Scoping UVP - Projekt CREOS 380

Gemeinsame Stellungnahme der Gemeinderäte von Lorentzweiler und Steinsel

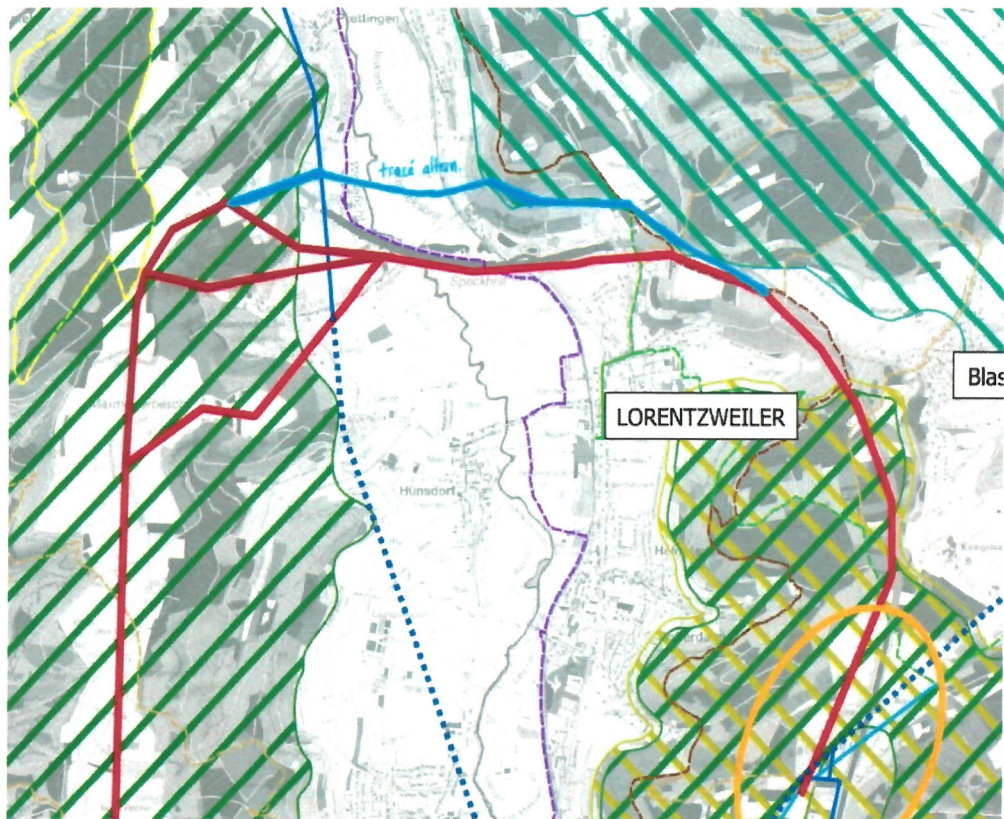
→ Verlegung der Leitungsführung der neuen 380 kV-Freileitung, welche die bestehende 220kV-Freileitung ersetzt, die die Ortschaft Asselscheuer überquert, in genügend weiter Entfernung zum bebauten und bebaubaren Gebiet.
→ Überprüfung der alternativen Trassen A, B und C zur besseren Umgehung von Asselscheuer. (Siehe beiliegende Pläne)
→ Allgemeine Inzidenz von 380kV Freileitung und ‚Kabel‘ auf den Menschen.
→ Generell muss der neue Trassenverlauf weitestgehend vom gesamten Bebauungsgebiet entfernt geplant werden.

Vorgeschlagene alternative Trassenführungen (A, B, C) zur Umgehung von Asselscheuer:

Vorgeschlagene Trassenführung im Alzettetal, auf dem Hünsdorfer – Müllendorfer – Steinseler Plateau und Anschluß an die bestehende Trasse nach Bertrange (Zusammenfassung)

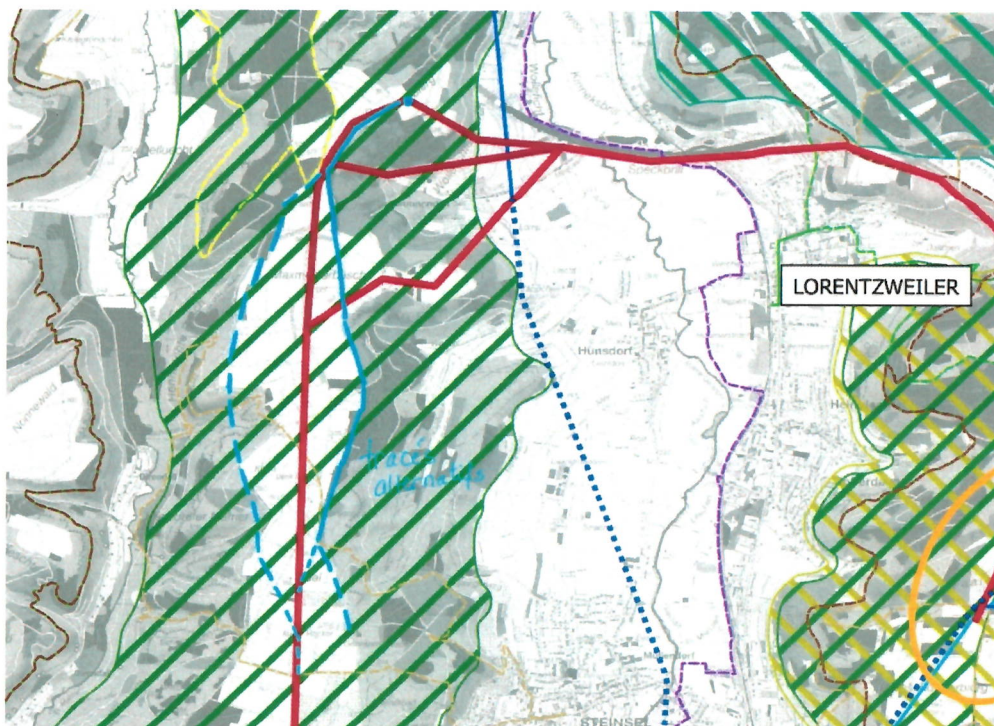
→ Verlegung der Leitungsführung im Teilabschnitt ‚Querung Alzettetal‘ in Richtung Norden, an die schmalste Talbreite (siehe beiliegenden Plan), a) wegen der Nähe, der von Creos vorgeschlagenen Trasse, zu den Siedlungen ‚Rue Belle-Vue‘ und ‚Kléck‘ in Lorentzweiler b) wegen des Landschaftsbildes im Alzettetal
→ Alternative ‚Kabel‘ für den Teilabschnitt ‚Querung Alzettetal‘
→ Anlegen von niedrigeren Masten zur Überquerung des Alzettetals
→ Alternative ‚Kabel‘ für die bis jetzt, leitungsfreien landwirtschaftlichen Freiflächen auf dem Hünsdorfer- Müllendorfer- und Steinseler Plateaus. Dies besonders in Bezug auf die landwirtschaftliche Nutzung, das Landschaftsbild sowie der regionalen Nutzung als Naherholungsgebiet.
→ Freileitungs-Trassenführung über Waldgebiete oder entlang des Waldrandes auf dem Hünsdorfer-Müllendorfer-Steinseler Plateau. (siehe beiliegenden Plan)
→ Verlegung des Teilabschnittes ‚Querung Kléngelbour-Tal‘ wegen der Nähe zur Siedlung in der Rue des Sangliers in Steinsel.

Verlegung der Leitungsführung im Teilabschnitt ‚Querung Alzettetal‘ in Richtung Norden an der schmalsten Talbreite, in genügend weiter Entfernung zu den Siedlungen ‚Rue Belle-Vue‘ und ‚Kléck‘ in Lorentzweiler

Freileitungs-Trassenführung über Waldgebiete oder entlang des Waldrandes auf dem Hünisdorfer-Müllendorfer-Steinseler Plateau
